הנדון: תמ"א / 31/א/14 – תמ"א מפורטת לדרכים במזרח השרון

חוות דעת לתסקיר השפעה על הסביבה פרקים א'-ב'

חוות דעת מפורטת
לתסקיר השפעה על הסביבה פרקים א'-ב'
תמ"א / 1/14/א/31 - תמ"א מפורטת לדרכים במזרח השרון

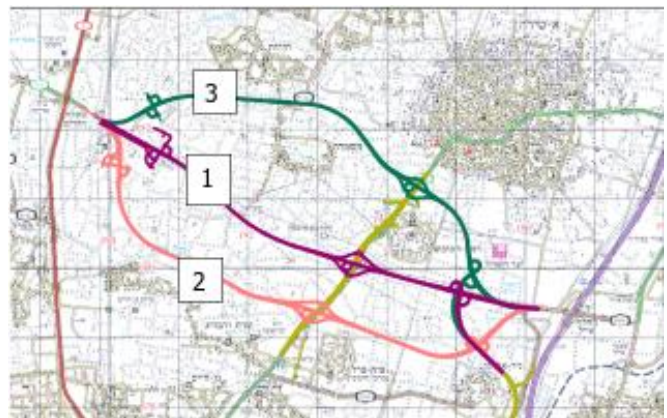
לאור הנתונים שהוצגו בתסקיר, המבוססים על הנתונים שהוצגו בעבר במסגרת הדיונים השונים, ובאמצעות חוות דעת תחבורתית שניתחה את הנתונים ומוצגת בהמשך מסמך זה, לא השתכנענו כי יש לכביש המוצע תרומה תחבורתית משמעותית אל מול הפגיעה הסביבתית הבלתי הפיכה הצפויה בעקבות קיטוע השטח הפתוח הרציף האחרון בשרון, , אנו ממליצים שלא לקדם את התוויית כביש 551 כחלק ממרכיבי התוכנית.

באם לא תתקבל המלצתנו שלא לקדם את התוכנית להתווייה חדשה לכביש 551, אנו ממליצים על קידום חלופה 3 כחלופה הממזערת ביותר את הפגיעה הסביבתית הצפויה בשל העברת הכביש.

מבדיקתנו עולה כי ברוב ההיבטים, חלופה 3 הינה החלופה הממזערת ביותר את הפגיעה הסביבתית, כיוון שעוברת בסמיכות לשטחים מופרים, מצמצמת את הקיטוע של רצף השטח הפתוח ואת ההפרה של שטחים חקלאיים פתוחים במרחב הפולג, עדיפה משום שאינה חוצה נחל ראשי או משני או במסדרון נחל פולג, בהיבטי הנצפות אינה מהווה הפרעה משמעותית ומבחינת זיהום אור השלכותיה מצומצמות.

תרשים מס' 2 – מפת קישוריות מערך התח'צ במרחב השרון מהתסקיר

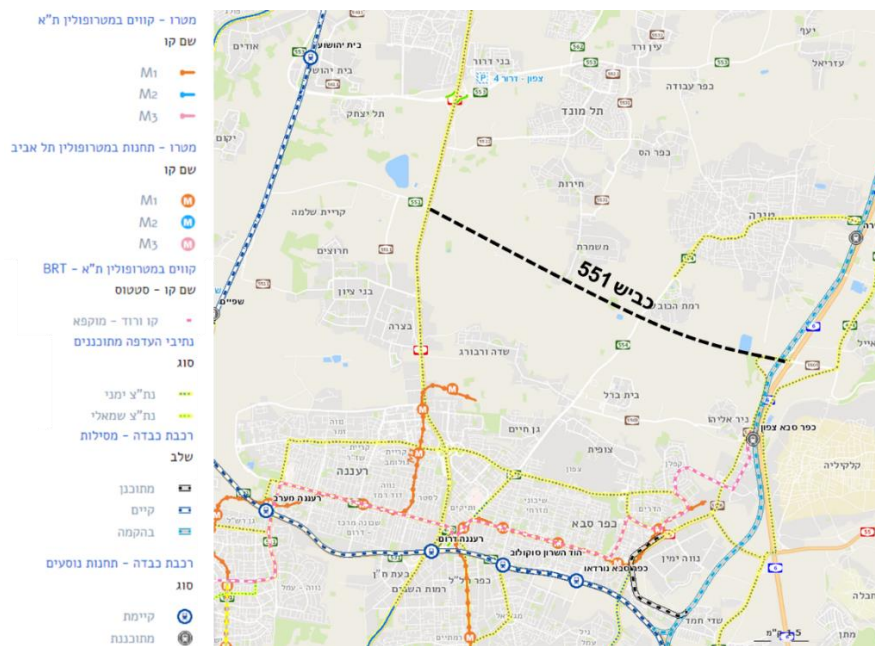
בתסקיר מוצגת מפה עם אמצעי התח"צ במרחב (תרשים מס' 2). אולם לא ברור איך אלמנטים אלו באים לידי ביטוי בתחזיות והניתוח.

כאמור, לא עולה מן הנתונים כי בתחזיות התנועה שהוכנו כבסיס לתסקיר נלקח בחשבון שילוב אמצעי תחבורה שונים במרחב הגדול (תרשים מס' 3) כגון קו המטרו M1, תחנות הרכבת 'המסילה המזרחית', הקו ה-BRT הוורוד, נת"צים ועוד.

תרשים מס' 4 – תדירויות נסיעות קווי שירות בשעת שיא (בוקר/צהריים) לכיוון (סוף 2019)

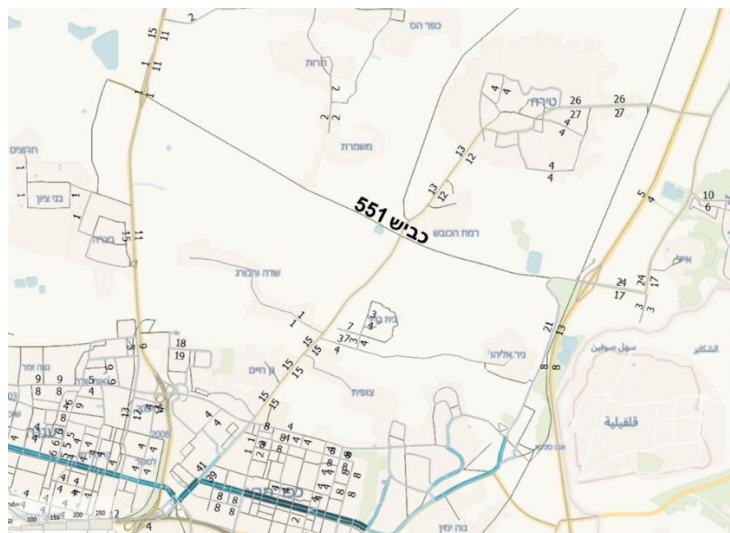
ניתן לראות שירות אוטובוסים הגבוה באופן משמעותי מזה המופיע בתסקיר (ראה תרשים מס' 4), בעיקר מס' האוטובוסים היוצאים ונכנסים לטירה מכביש 554 מדרום וממזרח ליישוב. גם ממזרח צפויות תדירויות גבוהות יותר (בכביש 6 ובכביש 444).

כאמור, לא ברור אם כל הנתונים הללו נלקחו בחשבון בתסקיר ואיך הם באים לידי ביטוי בתחזיות.

טבלה מס' 1 – השוואת נפחי התנועה בכבישים במרחב הבחינה (כיוון עיקרי) בין המודל הארצי למודל ת"א

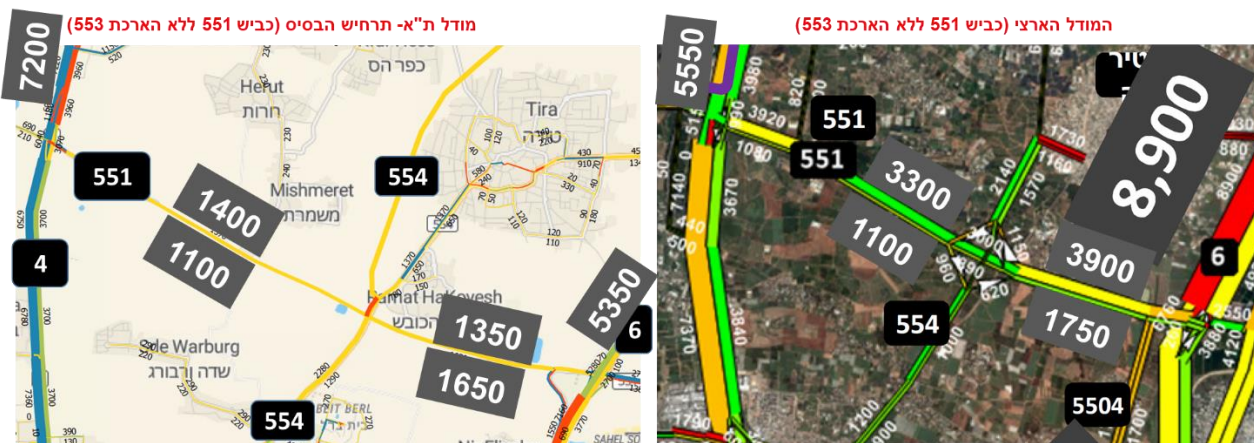
הפער בין התחזיות במודלים השונים עבור כביש 551 הינו לכיוון מערב. בכיוון זה יש במודל הארצי כ-2,000, 2,500 י"ר"מ יותר מאשר במודל ת"א. משתמע מכאן כי ע"פ מודל ת"א נחיצות כביש 551 פחותה בהרבה מנחיצותו ע"פ המודל הארצי שבו נעשה שימוש בתסקיר. למרות שנפחי התנועה לכיוון מערב דומים מאד בשני המודלים, מודל ת"א עושה שימוש בכבישים נוספים להעברת התנועה כמו כביש 57 וכביש 531 וכביש 553.

6. בהשוואה בין תחזיות שמהוות בסיס לתסקיר (על בסיס מודל ארצי) לבין תחזיות של מודל מטרופוליני ת"א, קיימים פערים מאוד גדולים: בכביש 551 לכיוון מערב, התחזיות שהוכנו במסגרת התסקיר הינן גבוהות ב-1,000 עד 1,900 יר"מ.

תרשים מס' 7 – תחזיות התנועה לכביש מס' 551 לשעת שיא בוקר 2040

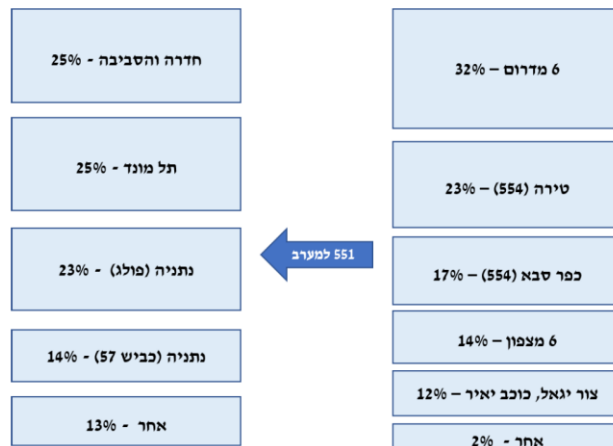
חלק מהמקטעים במפות נפחי התנועה של המודל הארצי מוסתרים ע"י תוויות (כגון בכבישים 554 ו-5504 לכיוון דרום). לכן, קשה לבצע השוואה, ביקורת וניתוח של הנתונים שמהווים בסיס לתסקיר. בתסקיר לא הוצגו תחזיות לשעת שיא אחה"צ אלא רק צוינו:

בשעות שיא אחה"צ מתקבלת מגמה הפוכה – לכיוון מזרח כ-1,800 יר"מ ומערבה כ-1,100 יר"מ.

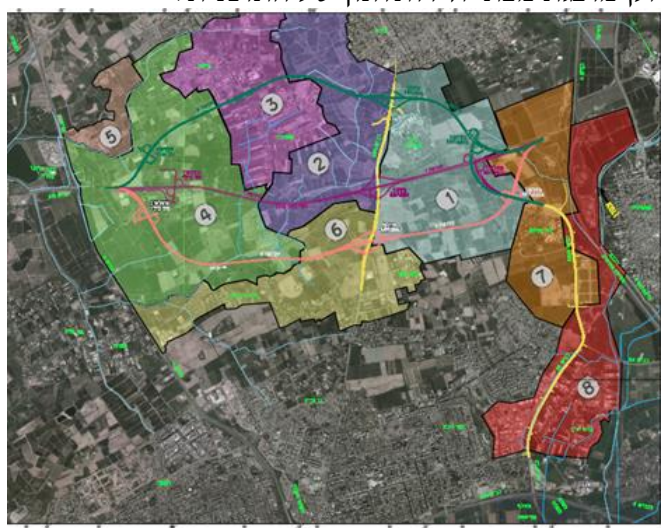
הינו חשוב על מנת לאפשר תנועה של מינים בין הבריכות. גם אם הקישוריות הזו אינה מתקיימת בכל חודשי השנה, היא כן עשויה להתקיים בחורף ומגבירה את חוסנן של מערכות האקולוגיות של בתי הגידול הלחים במרחב, על ידי הגברת הסיכוי להישרדותם של המינים הנדירים של בתי הגידול הלחים.

לפיכך, בפרקים ג-ה', יידרש לעבות את ההתייחסות לבריכת חורף אייל כפי שיפורט בהמשך.
